碧湖山庄5-20#楼及5-20#楼地下室方案变更

设计单位：广州博厦建筑设计研究院有限公司

方案变更情况说明

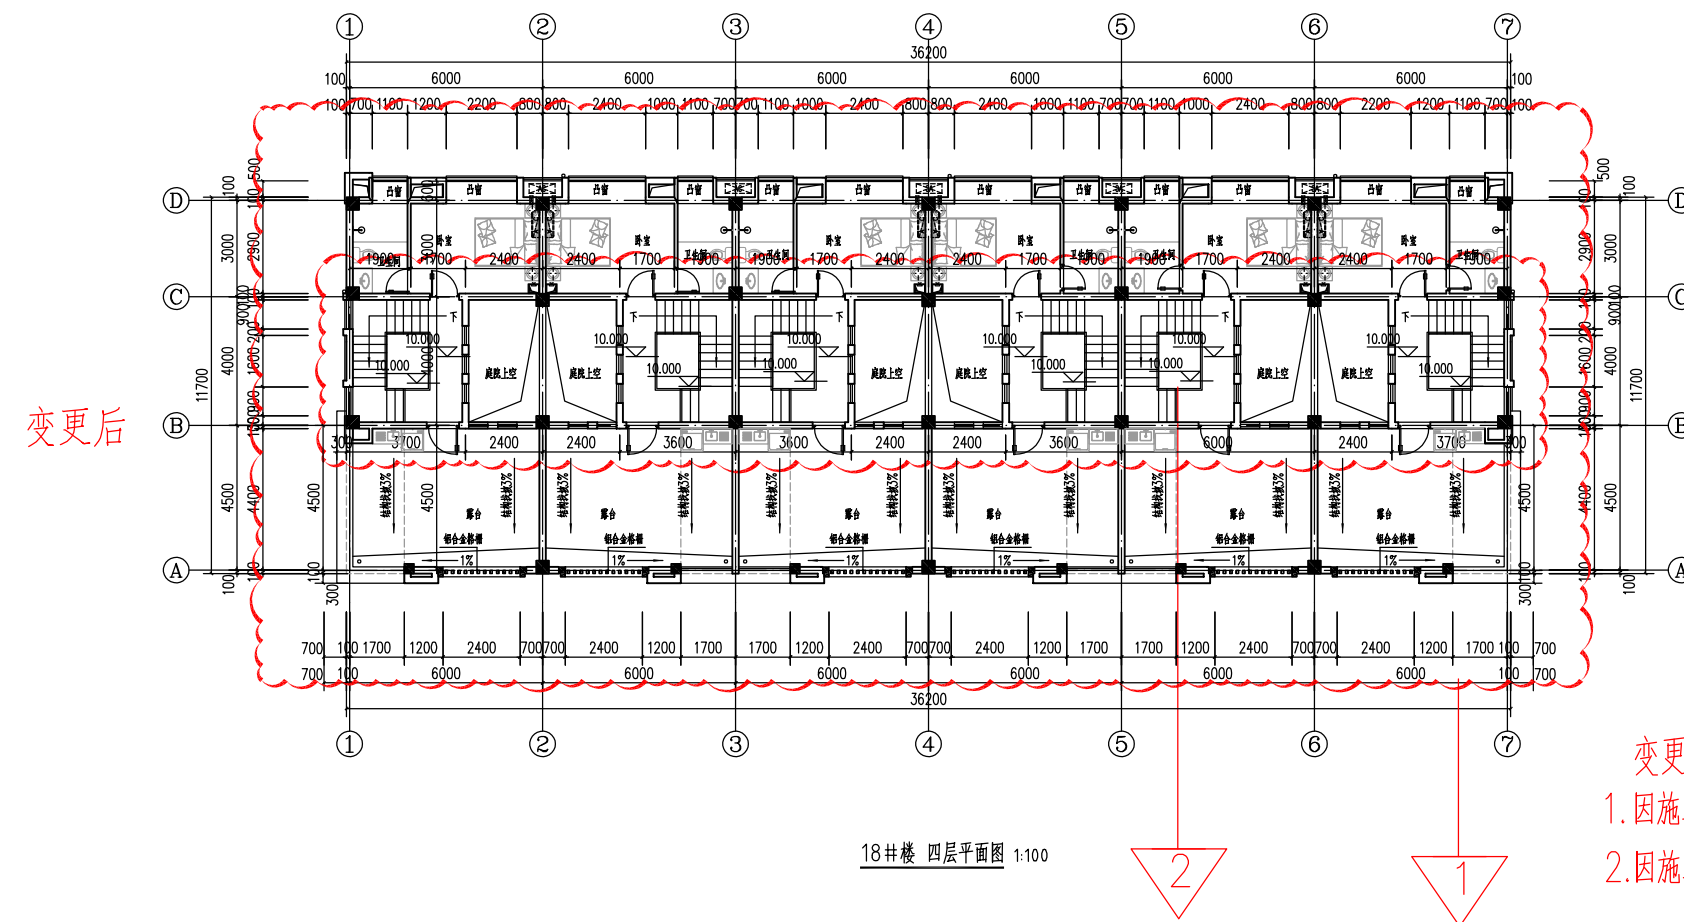
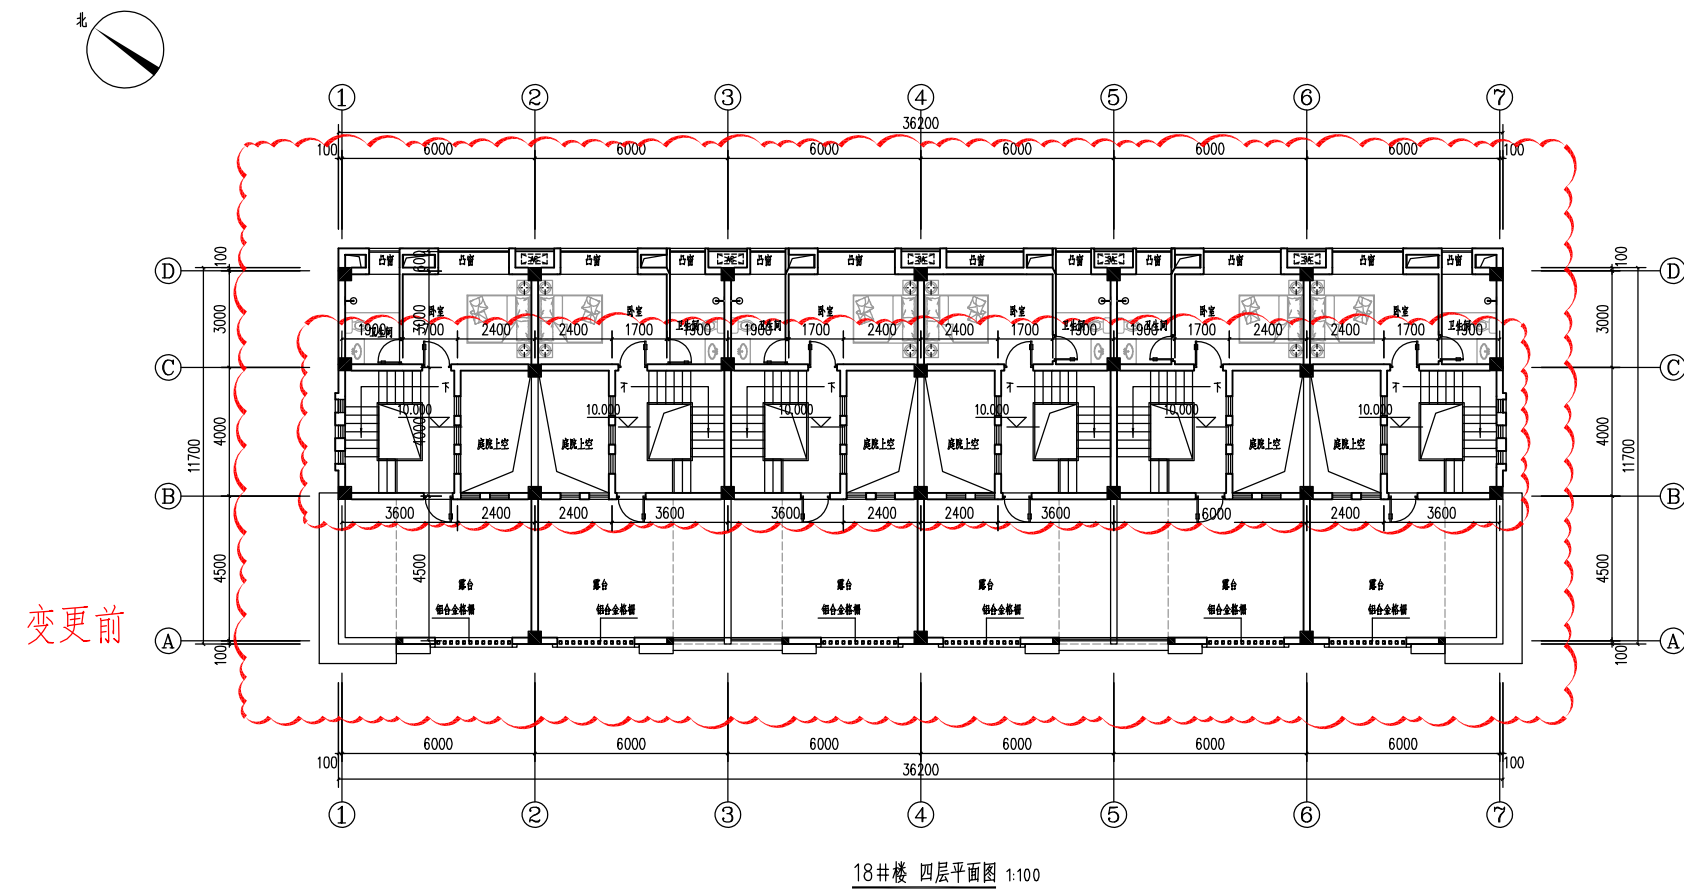
- 变更内容:
- 1.因施工图优化,整层平面图调整柱子大小。
 - 2.因施工图优化,②~③轴楼梯间梯井增设楼板

19#楼 一层平面图 1:100

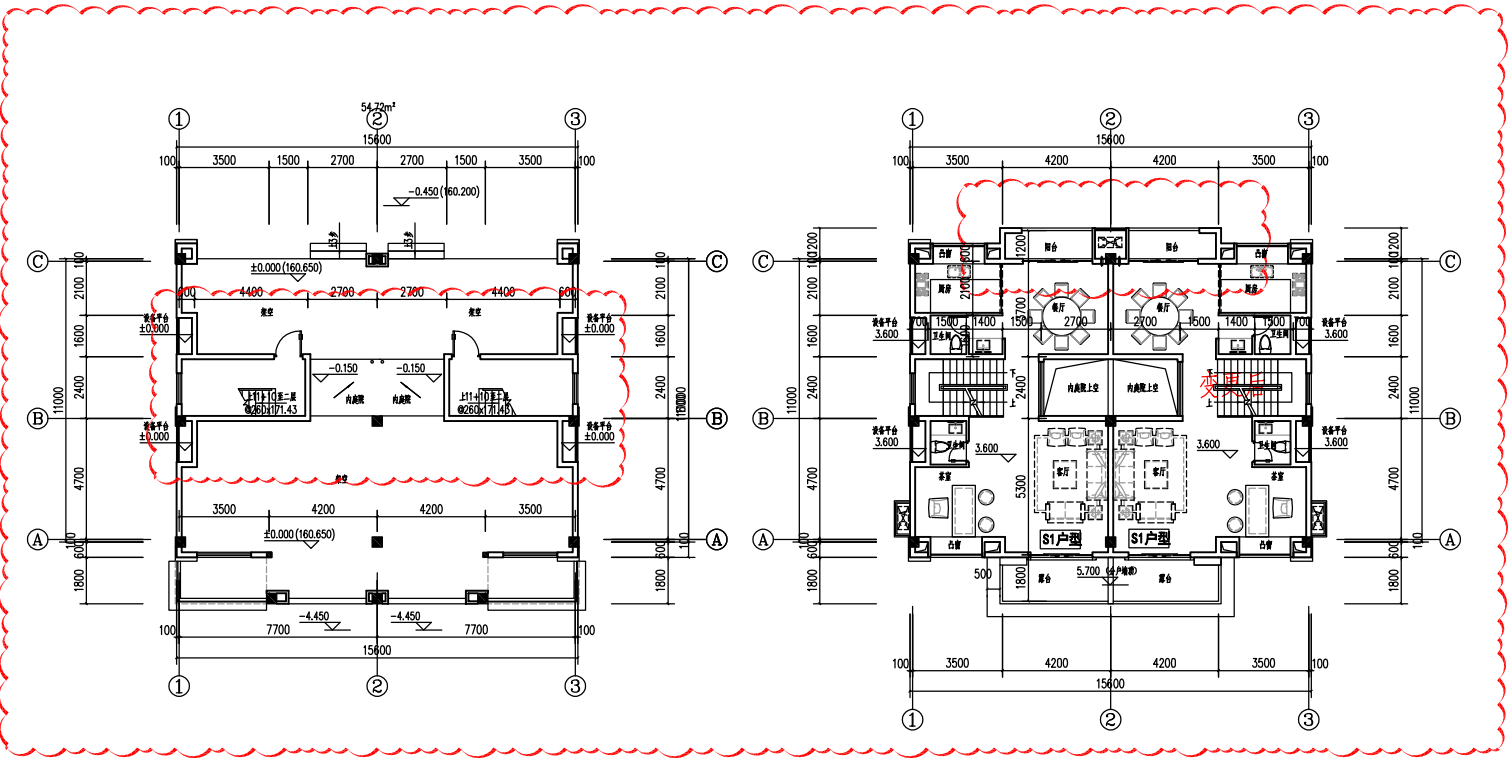
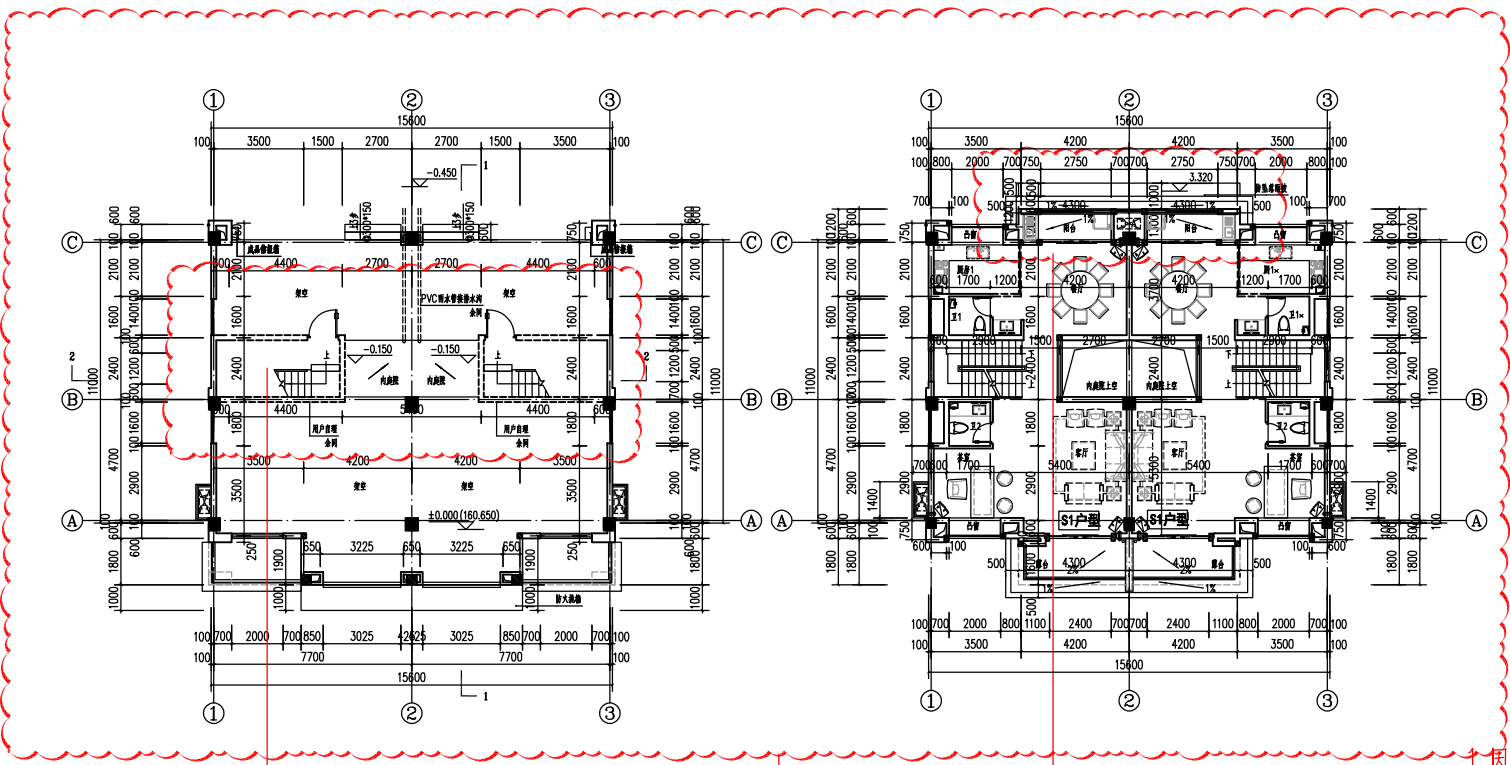
- 1.因施工图优化,整层平面图调整柱子大小。
- 2.因施工图优化,二层北侧阳台改为封闭阳台,增设外窗
◎轴阳台外侧增设0.5米防坠落雨披
- 3.因施工图优化,一层楼梯砌体改为虚线表示,用户自理
①、③轴设备平台墙体取消

19#楼 三层平面图 1:100

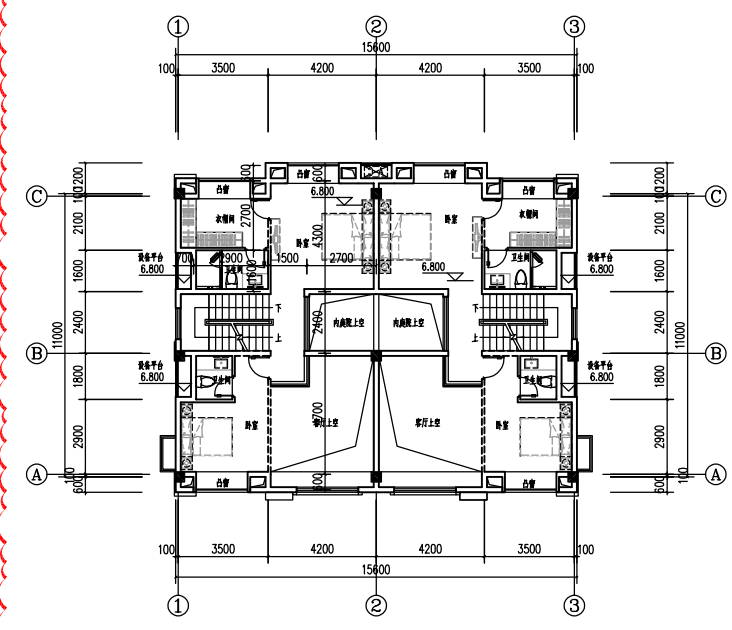
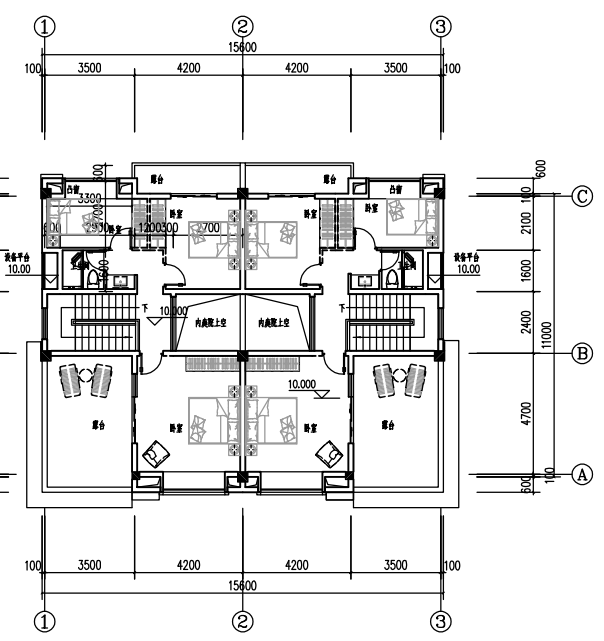
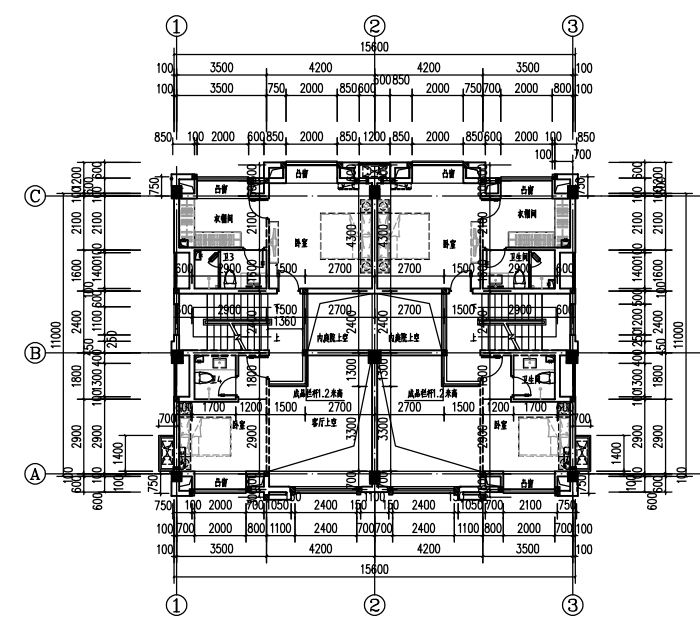
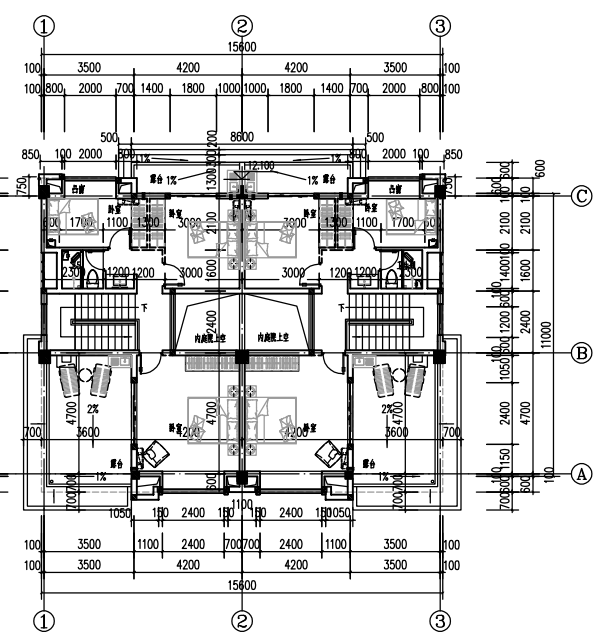
变更内容：
1. 因施工图优化，整层平面图调整柱子大小。

20#楼 一层平面图 1:100

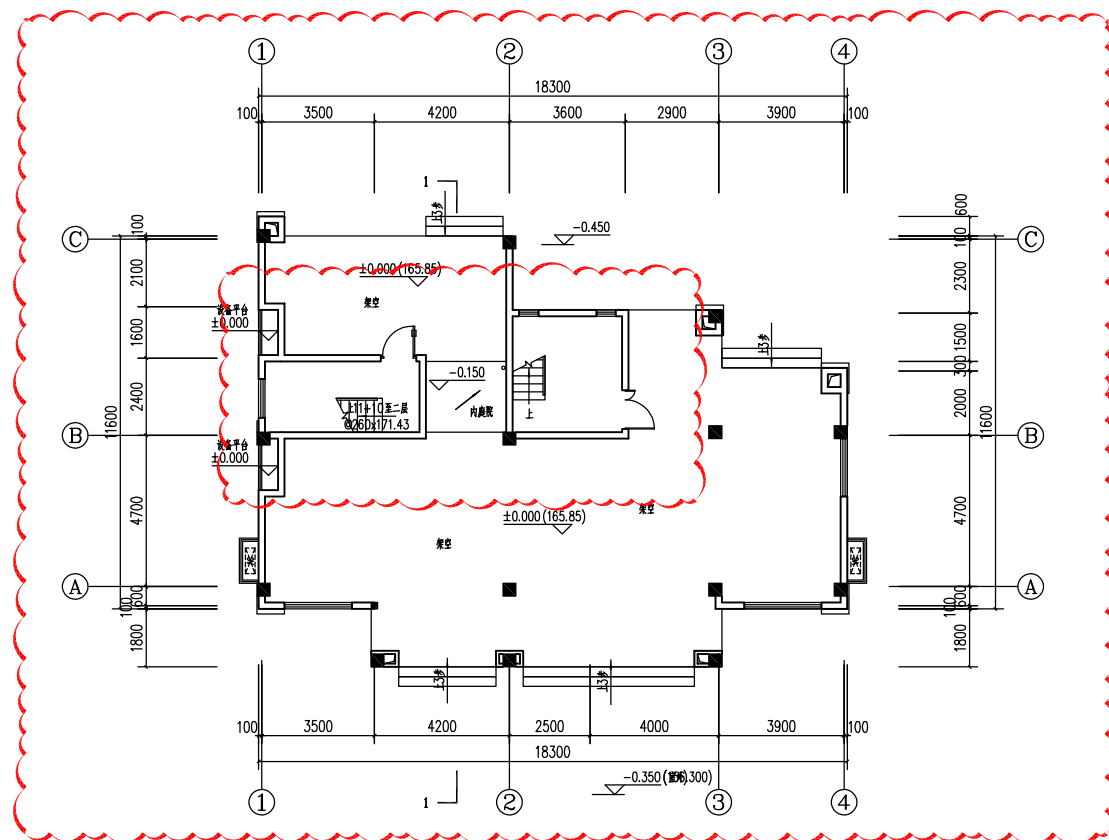
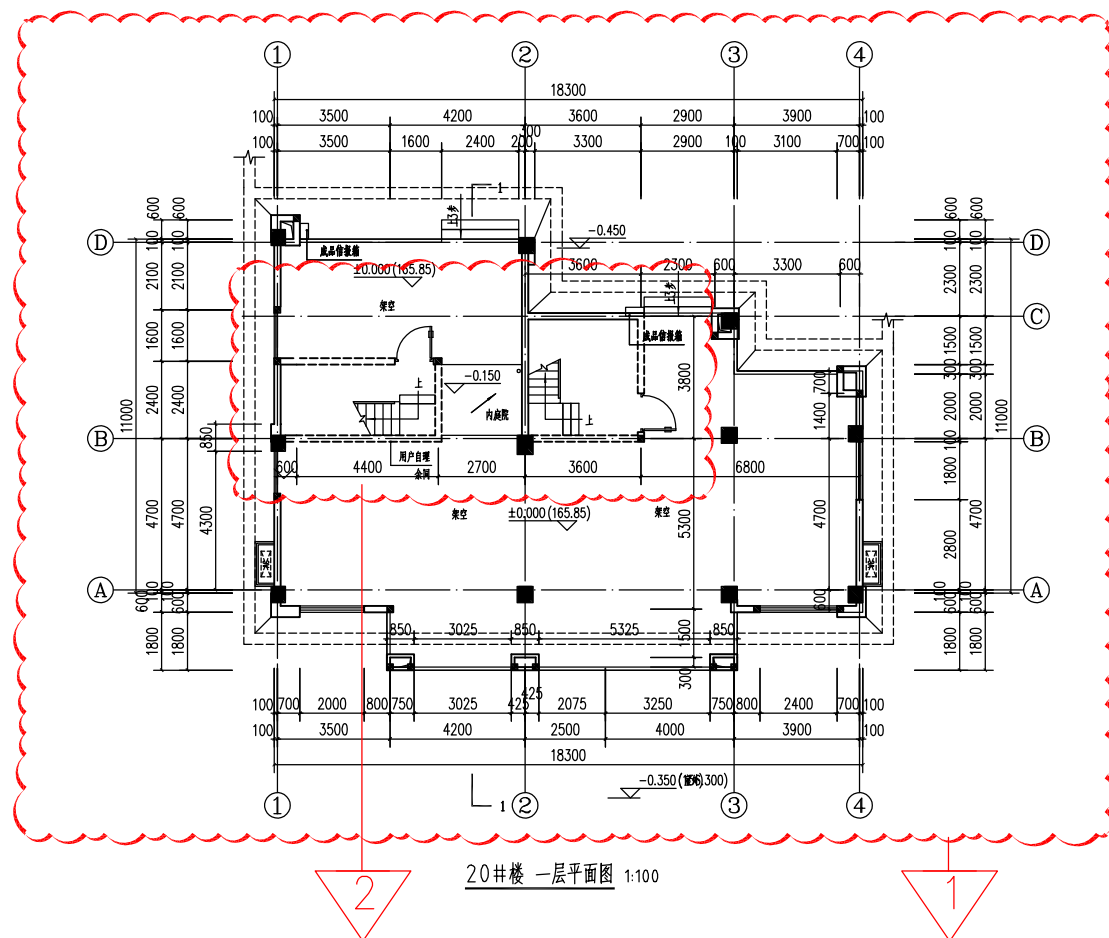
1. 因施工图优化, 整层平面图调整柱子大小。
2. 因施工图优化, 一层楼梯砌体改为虚线表示。用户自理, ①轴设备平台墙体取消

20#楼 二层平面图 1:100

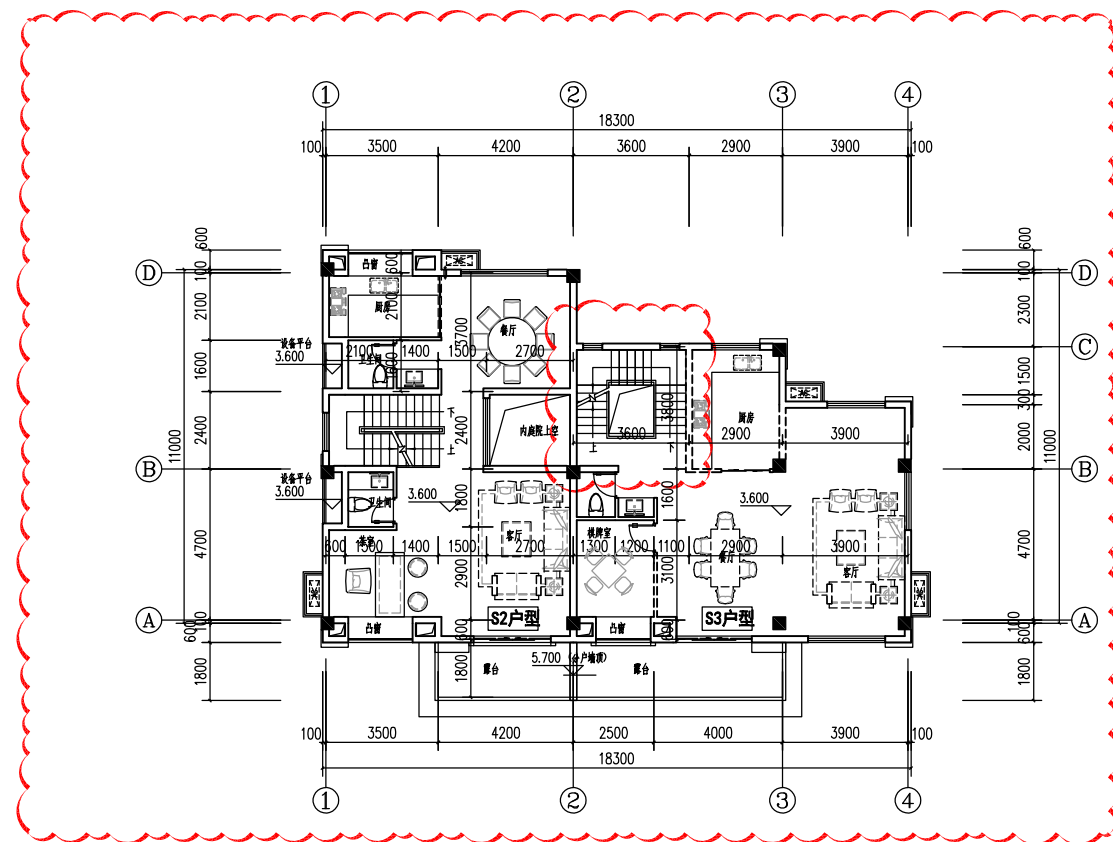
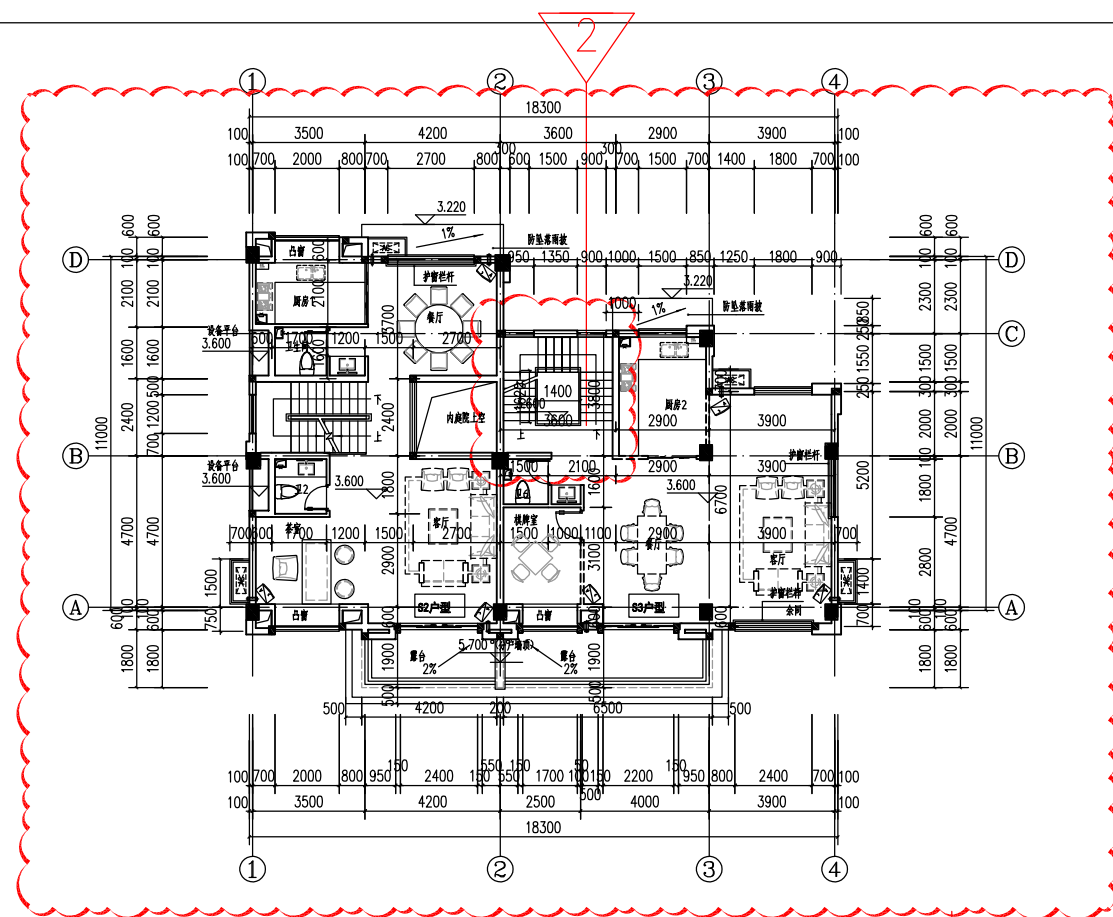
1. 因施工图优化, 整层平面图调整柱子大小。
2. 因施工图优化, ②~③轴右侧楼梯间梯井增设楼板
